Projet de parachèvement de l'autoroute 30 entre l'autoroute 15 et l'échangeur Jean-Leman sur le territoire de la ville de Candiac et de la municipalité de Saint-Philippe

Réponses aux questions et commentaires du ministère du Développement durable, de l'Environnement et des Parcs

**Direction de l'Ouest-de-la-Montérégie  
et Bureau de projet A-30**

**Mars 2005**

CARTE 17

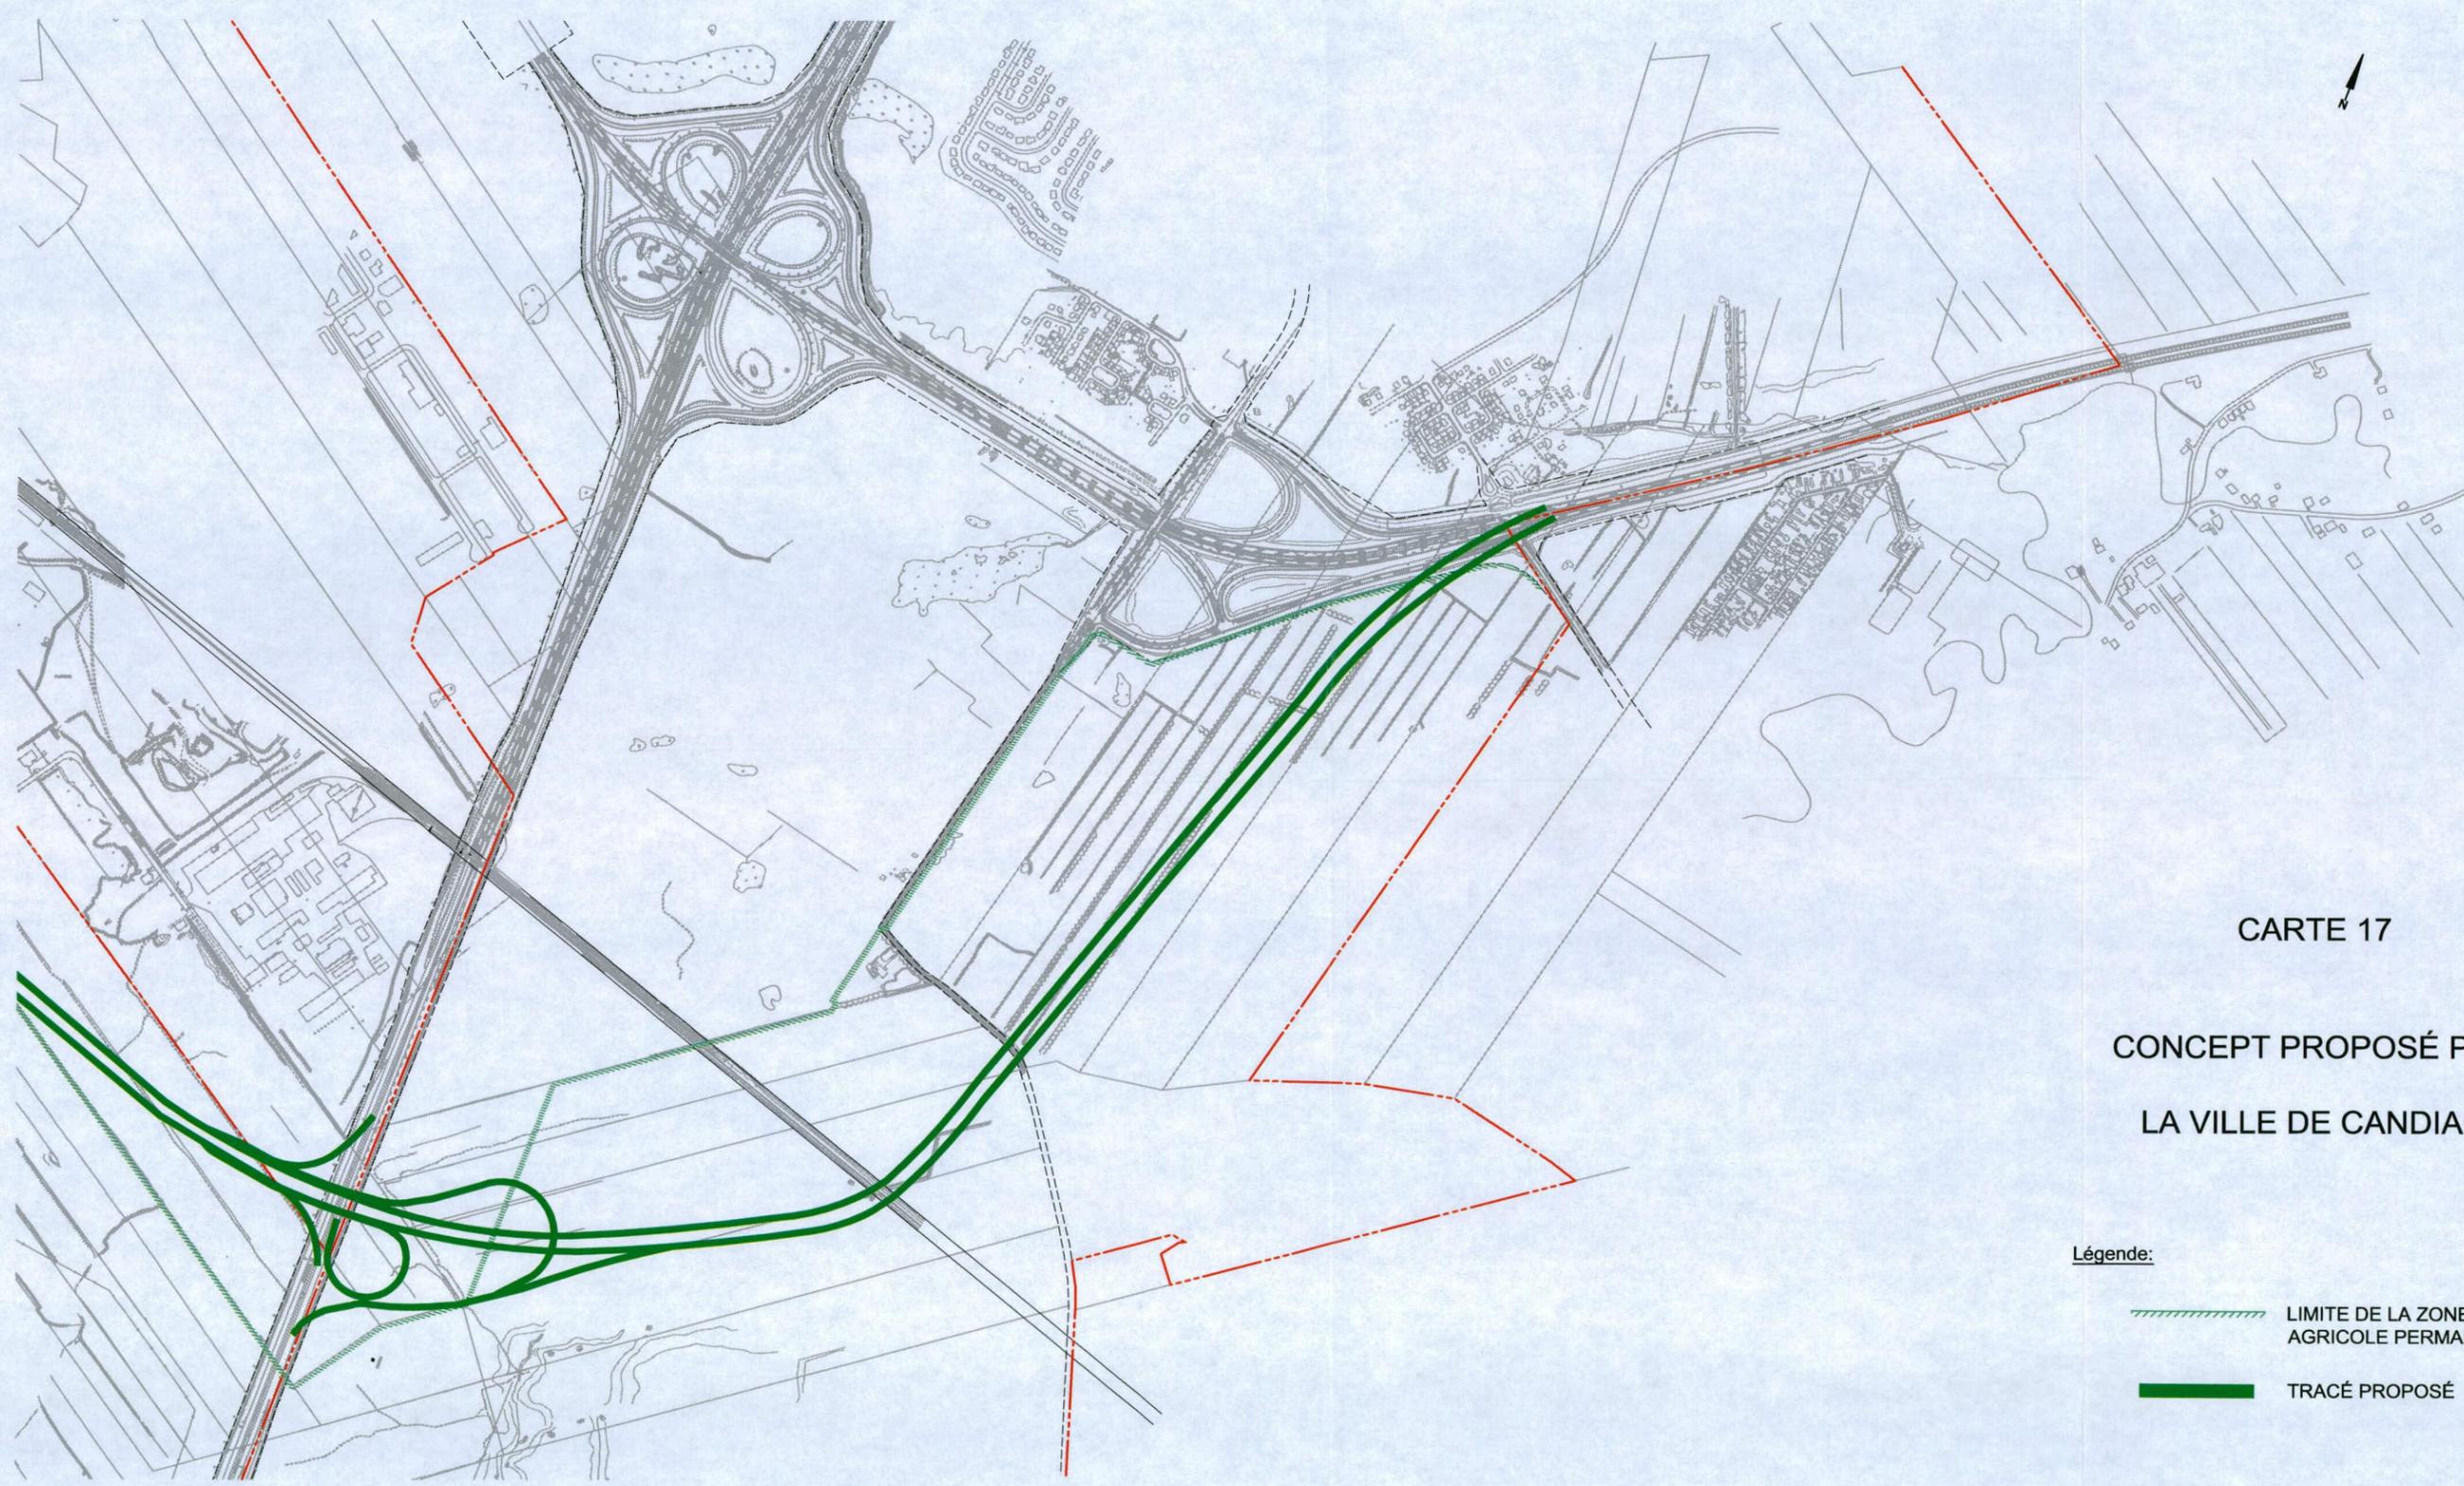
*QC-50.* Une représentation cartographique du tracé proposé par la Ville de Candiac doit être présentée. Cette carte doit être équivalente à celles présentées pour le tracé de référence et la variante.

Cours d'eau : # 0306-1001 (TRIB. 45D.21M.36S.-73D.30M.19S)

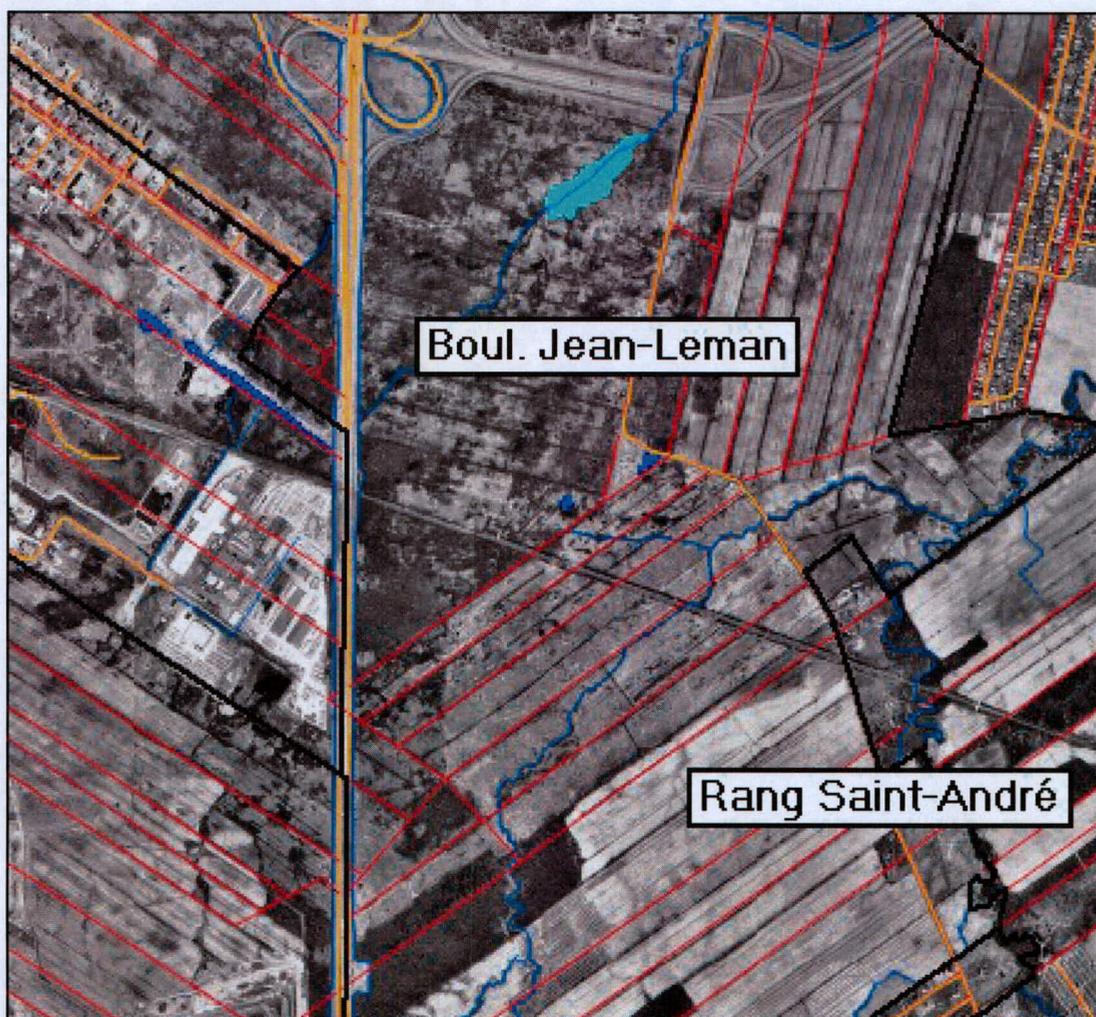
Or, les terrains sur lesquels se trouvaient ces cours d'eau ont depuis été aménagés pour les fins d'une exploitation agricole d'envergure. Le sol a été nivelé et le cours d'eau 0306-1001 a complètement disparu (bien que l'on peut encore apercevoir son lit), tandis qu'une partie du cours d'eau 0306-1200 a subi le même sort. La partie de ce dernier cours d'eau, située entre la voie ferrée et le rang Saint-André, a été canalisée. Une orthophoto prise en avril 2002, illustre ces modifications apportées par l'entreprise agricole (voir photographie 1).

Le cours d'eau # 0306-1001 (TRIB. 45D.21M.36S.-73D.30M.19S) ayant été aplani, son potentiel comme habitat pour la faune ichthyenne a été réduit à néant.
